SERVICE INFO – INA 0009

Optimalizált feszítőgörgő 531 0564 30

Gyártók:	Seat, Volkswagen
Modellek:	
Seat	Cordoba, Ibiza
Volkswagen	Polo
Motor:	1.4i 16V (AFH)
LuK-AS sz.:	531 0564 30
OE sz.:	036 109 243 J 036 109 243 G (lecsérélveo) 036 109 243 D (lecsérélveo)

1. ábra: 531 0564 30 (Előlnézet)

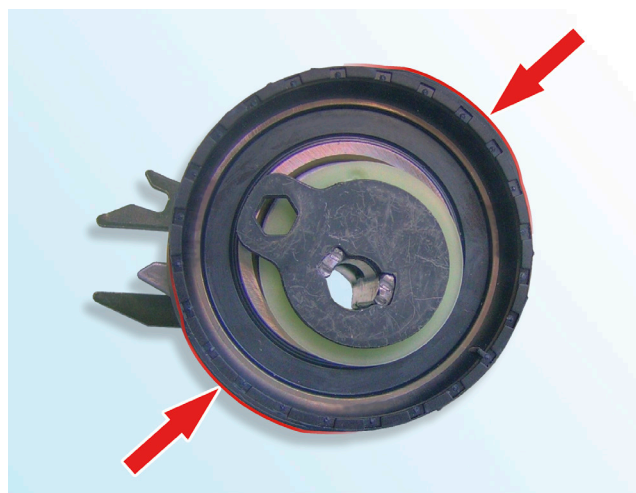
Az 531 0564 30 cikkszámú feszítőgörgőnél (Sinus-Pulley) egy zajoptimalizált feszítőgörgőről van szó, amelyet speciálisan a fenti alkalmazáshoz fejlesztettek ki.

A nem tipikus kialakítású futófelület nem gyártási hiba!

A piros jelölések (1. ábra és 2. ábra, nyilak) egyértelművé teszik a jellemzőket.

2. ábra: 531 0564 30 (Oldalnézet)

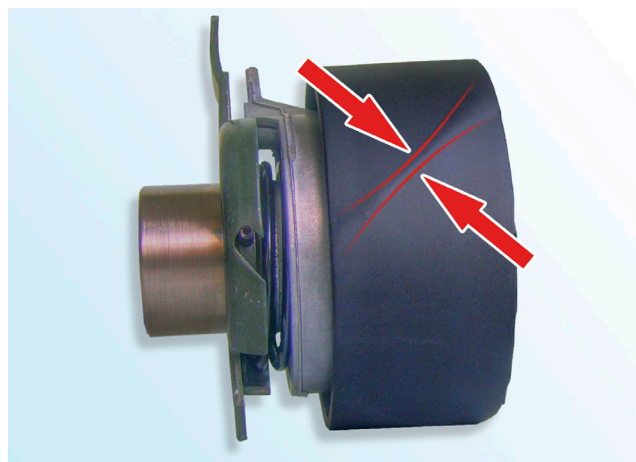
A feszítőgörgő futófelületén átlósan futó kiemelkedések láthatók (2. ábra).
